Consiglio Superiore dei Lavori Pubblici
Terza Sezione

Adunanza del 24 ottobre 2013

N. del Protocollo 87/2013

OGGETTO: Proposta di adeguamento tecnico-funzionale Porto di Piombino.
Piombino

Figura 1: Planimetria di progetto

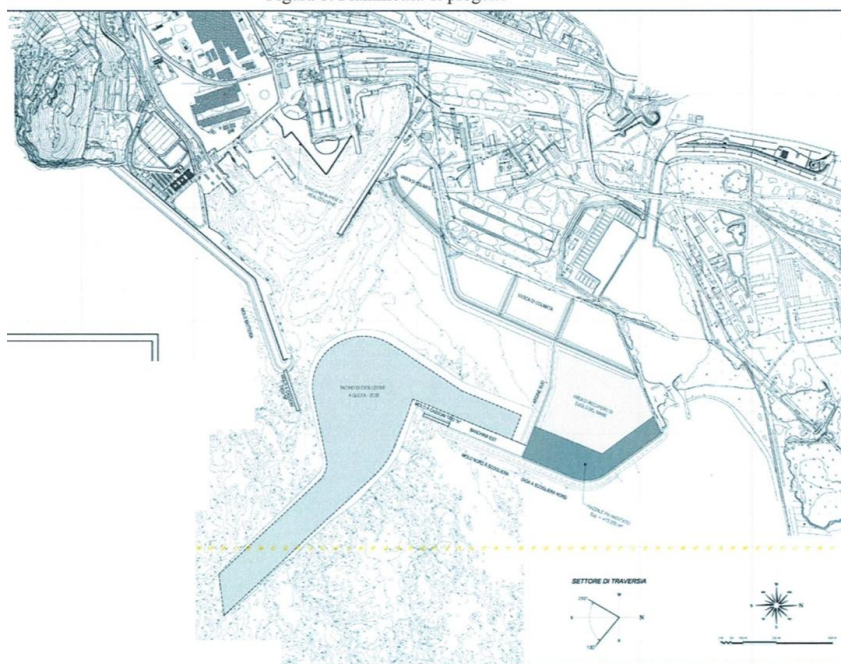
Dalla relazione trasmessa dalla Autorità Portuale “nota integrativa per il Consup LL.PP.” si evince che in riferimento alla nota prot. n° 0007496 del 19/9/2013 di questa Sezione sono stati enucleati i seguenti aspetti:

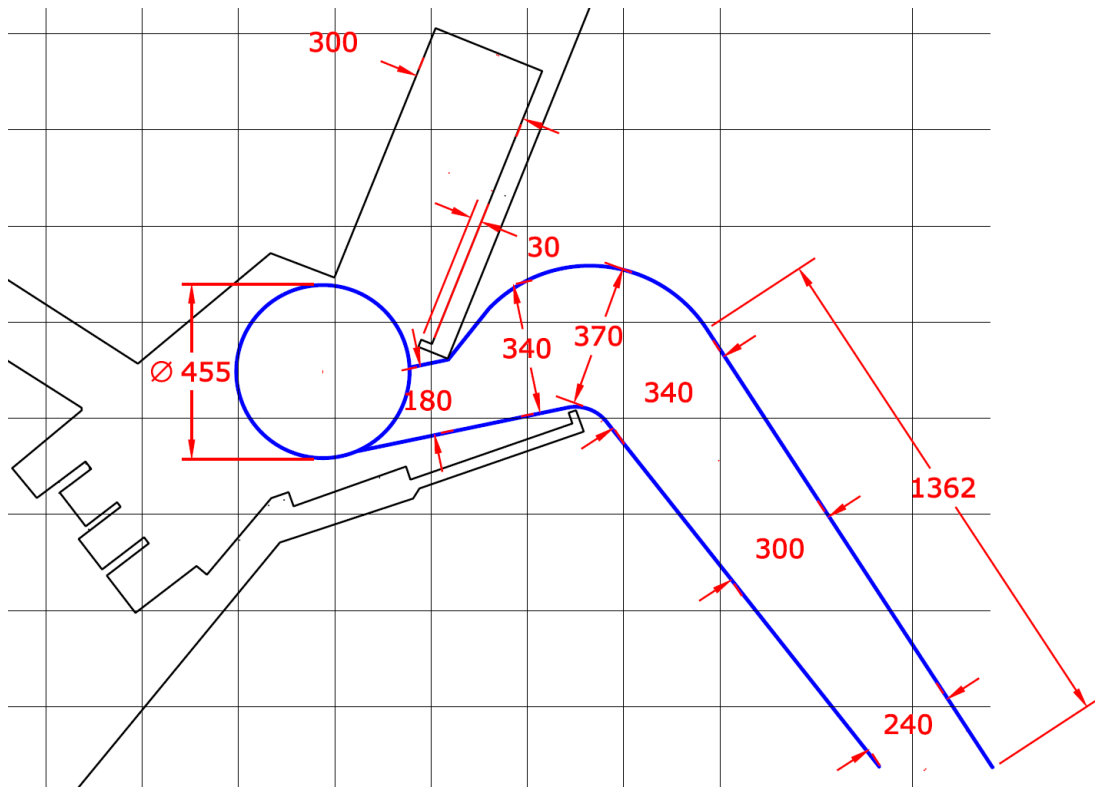
Nel merito la Sezione ritiene di aggiungere una considerazione tecnica dedicata al possibile riflesso, di una serie di fattori di incerta previsione preliminare, legati alla maggiore indubbia complessità tecnica delle opere e delle condizioni ambientali al contorno, sul rispetto di tempi di ultimazione e di fruibilità delle opere.

Circostanza questa che, oltre ad avere riflessi sulle stime di produttività ed economiche, risulta tanto più importante se riferita alla richiamata utile ed opportuna possibilità di diretta partecipazione di Piombino ed il suo Porto alle operazioni di demolizione della Costa Concordia; operazione, come noto, esplicitamente richiesta a livello Governativo ma in qualche modo vincolata allo stretto rispetto di tempi programmati.

Ciò in considerazione del fatto che le opere comprese nel presente ATF, prevedono importanti problematiche geotecniche relative alle strutture di protezione da eseguire in mare aperto e maggiori scavi e colmate che devono rispettare tempi di addensamento e consolidazione molto stretti.
